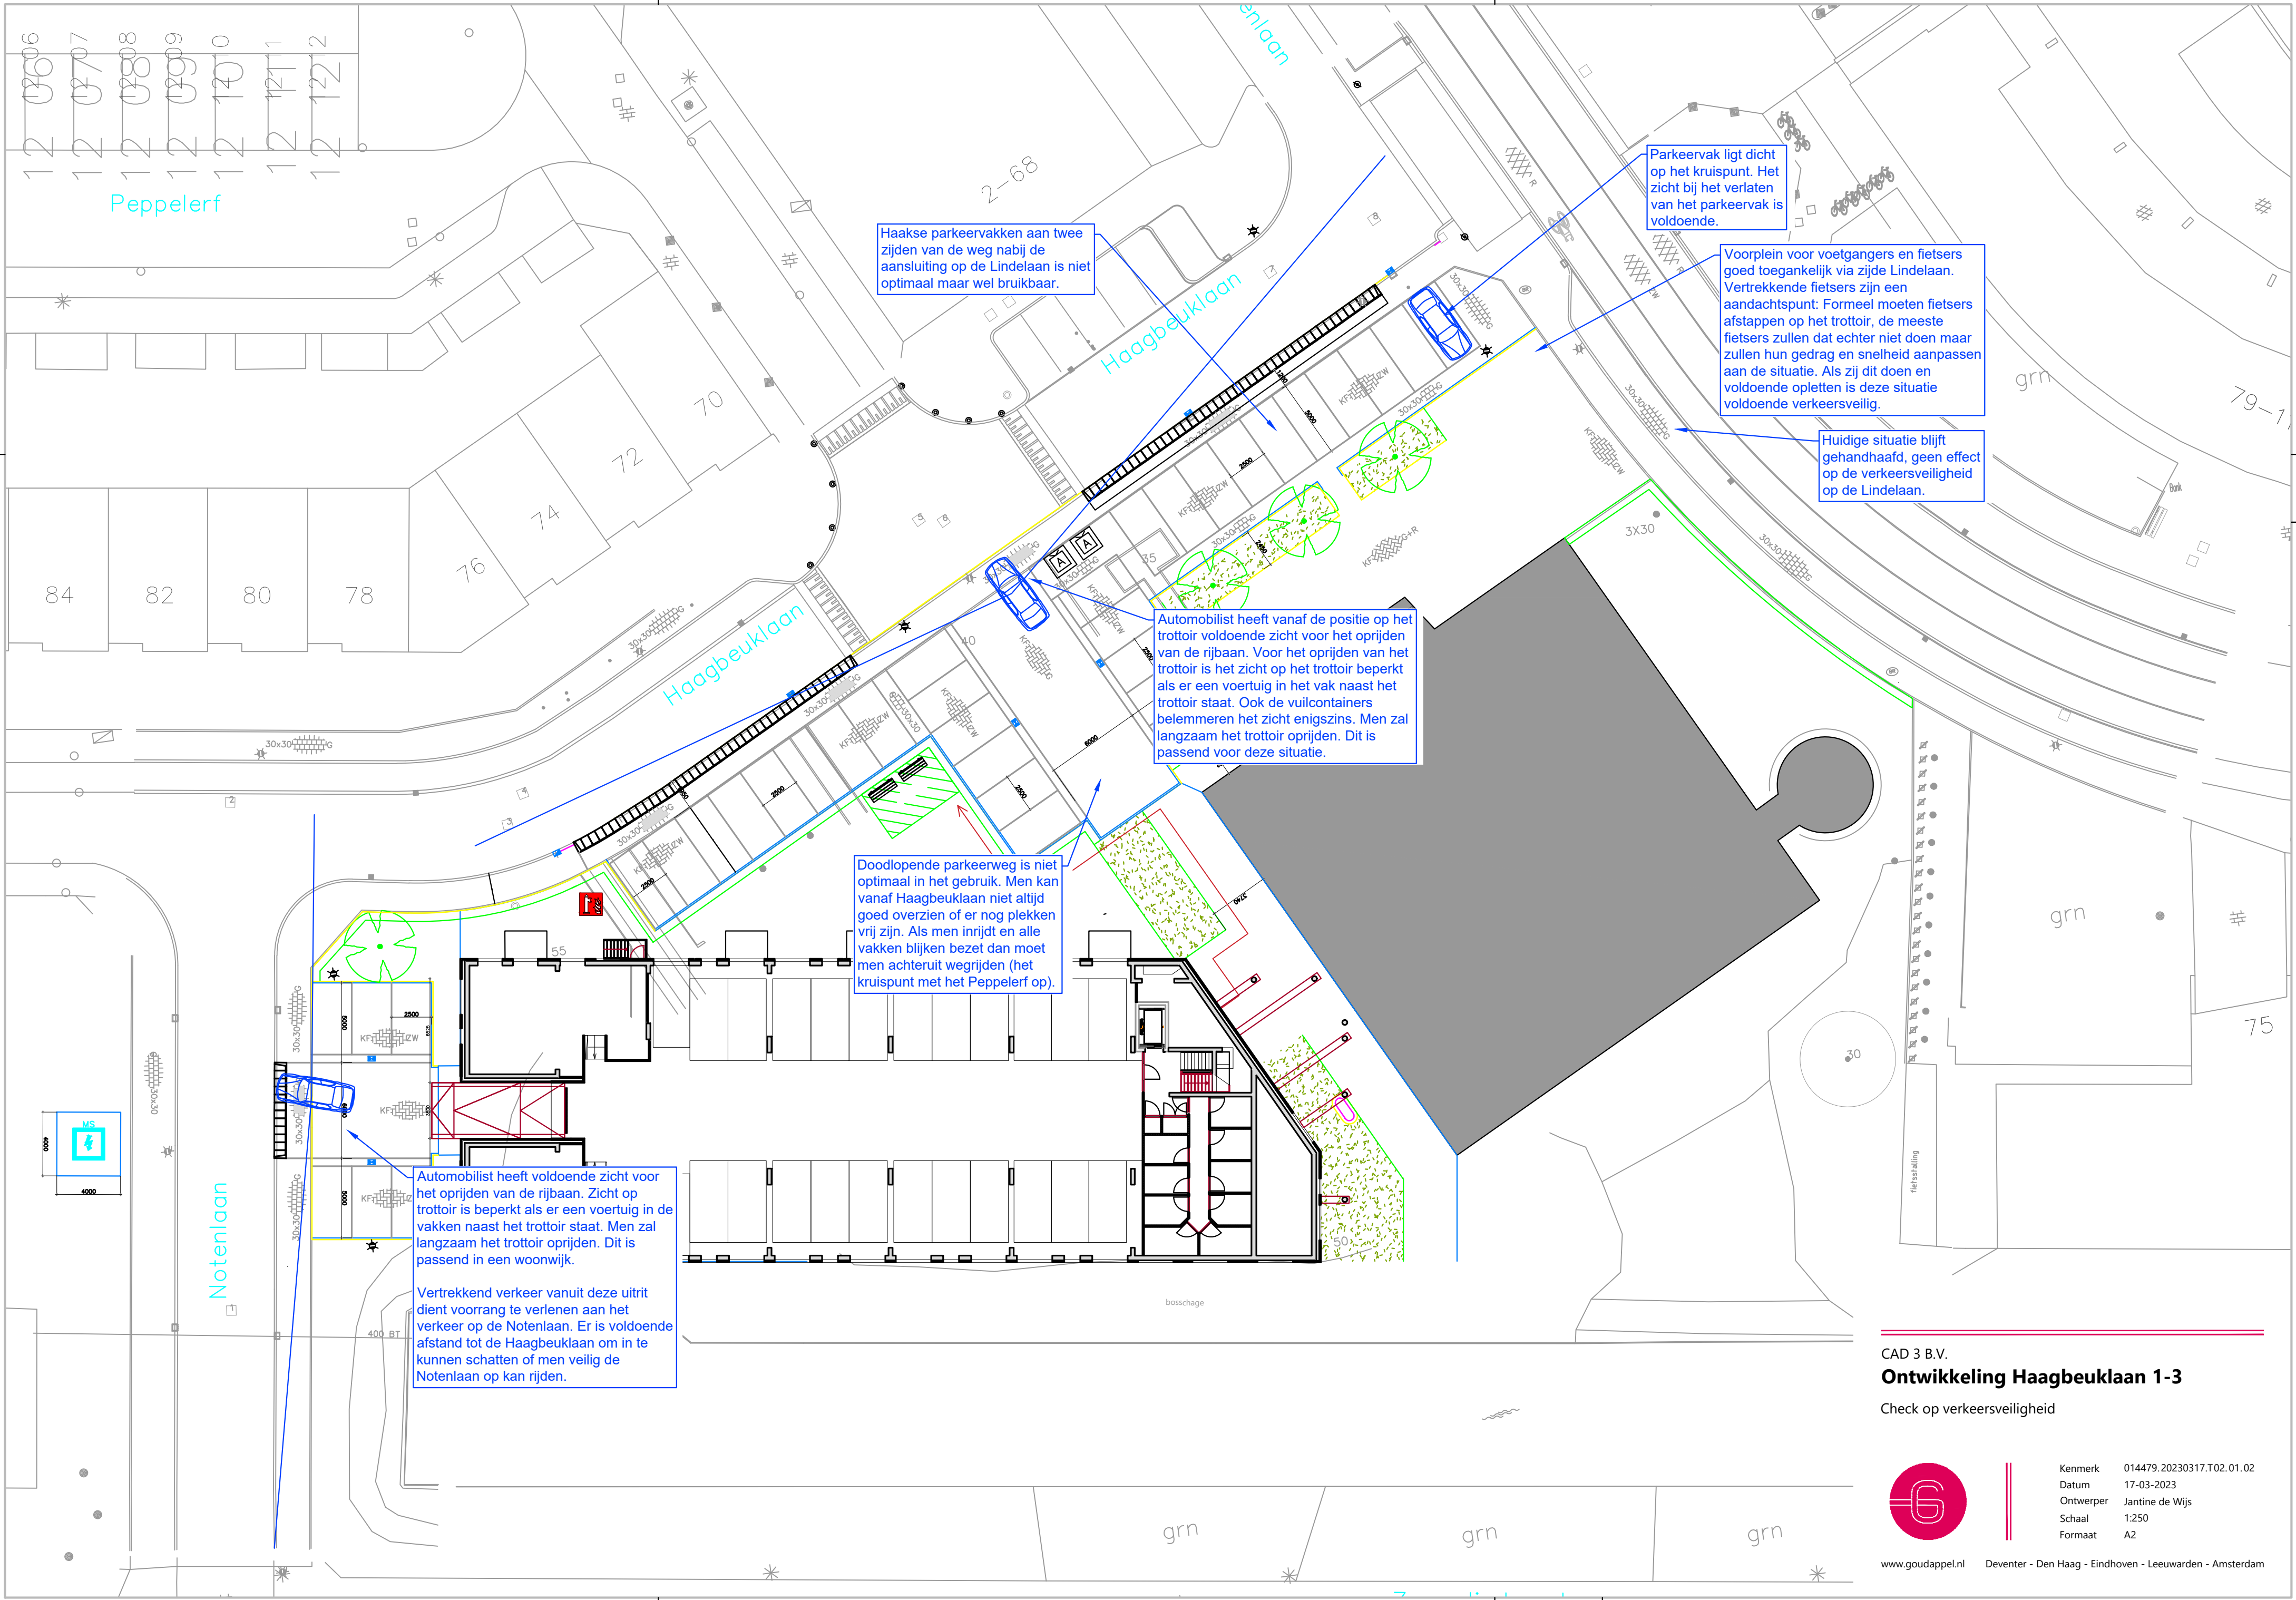
Haakse parkeervakken aan twee zijden van de weg nabij de aansluiting op de Lindelaan is niet optimaal maar wel bruikbaar.

Parkeervak ligt dicht op het kruispunt. Het zicht bij het verlaten van het parkeervak is voldoende.

Voorplein voor voetgangers en fietsers goed toegankelijk via zijde Lindelaan. Vertrekkende fietsers zijn een aandachtspunt: Formeel moeten fietsers afstappen op het trottoir, de meeste fietsers zullen dat echter niet doen maar zullen hun gedrag en snelheid aanpassen aan de situatie. Als zij dit doen en voldoende opletten is deze situatie voldoende verkeersveilig.

Huidige situatie blijft gehandhaafd, geen effect op de verkeersveiligheid op de Lindelaan.

Automobilist heeft vanaf de positie op het trottoir voldoende zicht voor het oprijden van de rijbaan. Voor het oprijden van het trottoir is het zicht op het trottoir beperkt als er een voertuig in het vak naast het trottoir staat. Ook de vuilcontainers belemmeren het zicht enigszins. Men zal langzaam het trottoir oprijden. Dit is passend voor deze situatie.

Doodlopende parkeerweg is niet optimaal in het gebruik. Men kan vanaf Haagbeuklaan niet altijd goed overzien of er nog plekken vrij zijn. Als men inrijdt en alle vakken blijken bezet dan moet men achteruit wegrijden (het kruispunt met het Peppelerf op).

Automobilist heeft voldoende zicht voor het oprijden van de rijbaan. Zicht op trottoir is beperkt als er een voertuig in de vakken naast het trottoir staat. Men zal langzaam het trottoir oprijden. Dit is passend in een woonwijk.

Vertrekkend verkeer vanuit deze uitrit dient voorrang te verlenen aan het verkeer op de Notenlaan. Er is voldoende afstand tot de Haagbeuklaan om in te kunnen schatten of men veilig de Notenlaan op kan rijden.
